## **Европейская экономическая комиссия**

**Рабочая группа по вопросам освещения  
и световой сигнализации**

### **Предложение по общим поправкам к Правилам № 3, 7, 23, 45, 87, 98, 112, 113 и 123**

**Представлено экспертом Брюссельской рабочей группы  
1952 года\***

#### Приложение 3

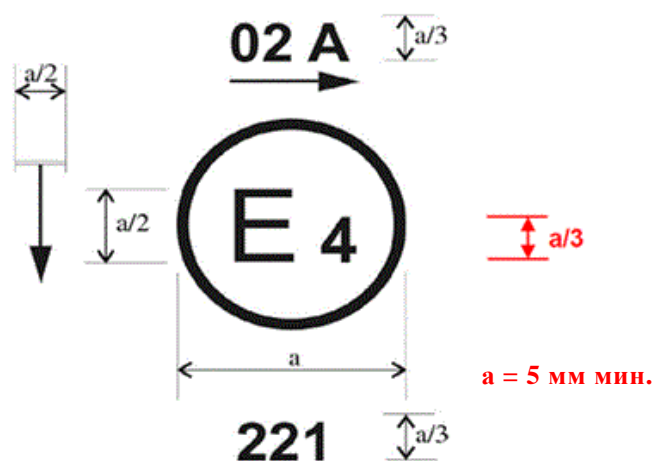
Приложение 3 изменить следующим образом:

с) в Правилах № 7 при внесении предыдущих поправок был случайно опущен размер "а". Его необходимо восстановить.

Рис. 1

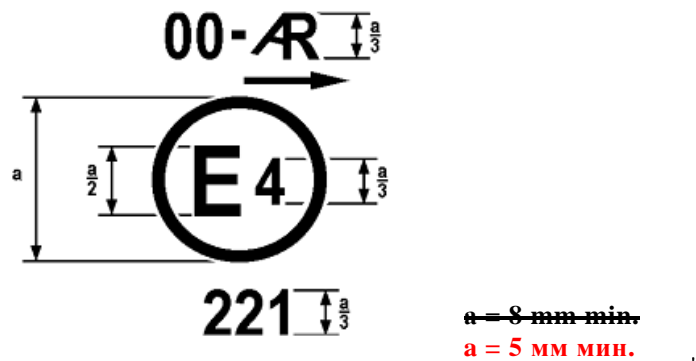
Приложение 2, рис. 1 изменить следующим образом:

**I. Схема знака официального утверждения устройства для очистки фар**

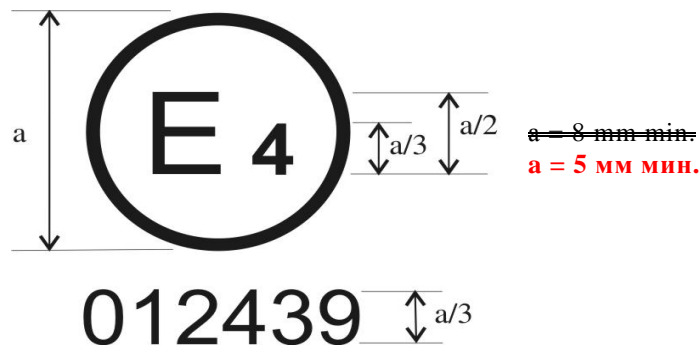
Приложение 3, рис. 1 и 2 изменить следующим образом:

## Приложение 2

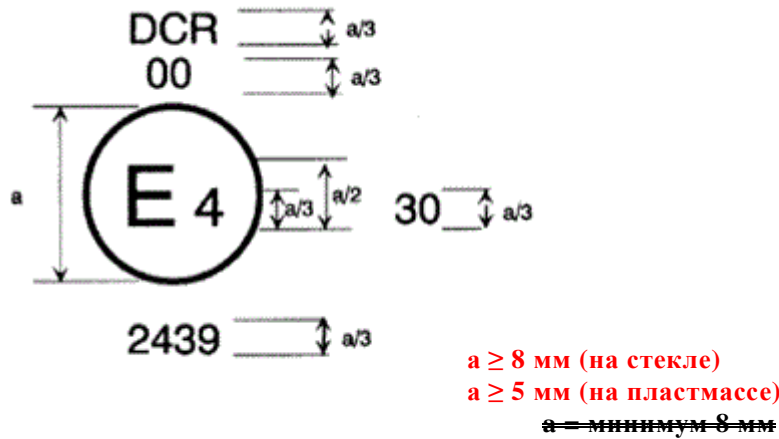
Приложение 2 изменить следующим образом:

ПРИМЕРЫ СХЕМЫ ЗНАКОВ ОФИЦИАЛЬНОГО УТВЕРЖДЕНИЯ

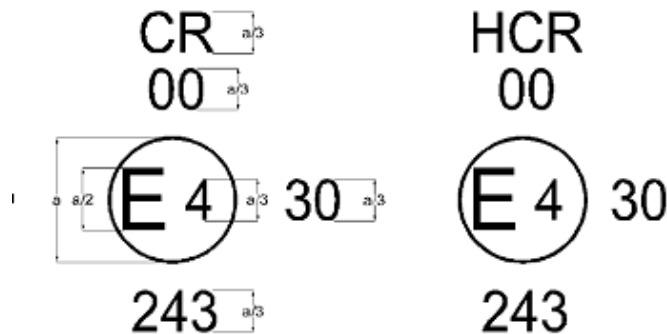
Приложение 2 изменить следующим образом:

~~a — минимум 8 мм~~

**a ≥ 8 мм (на стекле)**

**a ≥ 5 мм (на пластмассе)**

ПРИМЕРЫ СХЕМЫ ЗНАКОВ ОФИЦИАЛЬНОГО УТВЕРЖДЕНИЯ

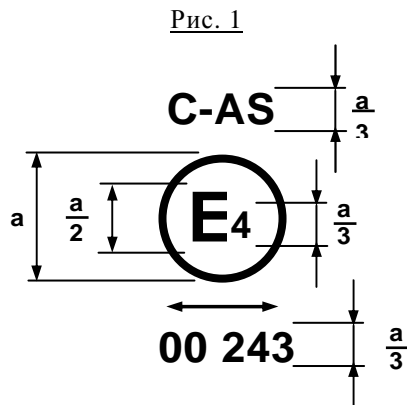
Приложение 2 изменить следующим образом:

$a \geq 5$  мм для фары класса А

$a \geq 8$  мм для фары классов В, С, D и E

$a \geq 8$  мм (на стекле)

$a \geq 5$  мм (на пластмассе)

#### ПРИМЕРЫ СХЕМЫ ЗНАКОВ ОФИЦИАЛЬНОГО УТВЕРЖДЕНИЯ

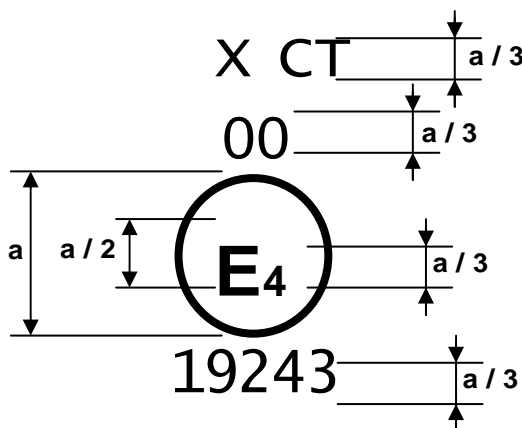
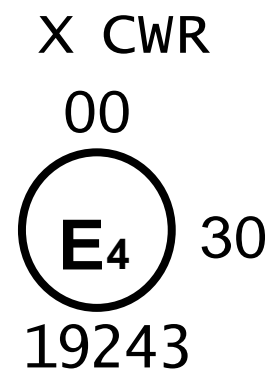
Приложение 2 изменить следующим образом:

$a \geq 8$  мм (стеклянный рассеиватель на стекле)  
 $a \geq 5$  мм (пластмассовый рассеиватель на пластмассе)
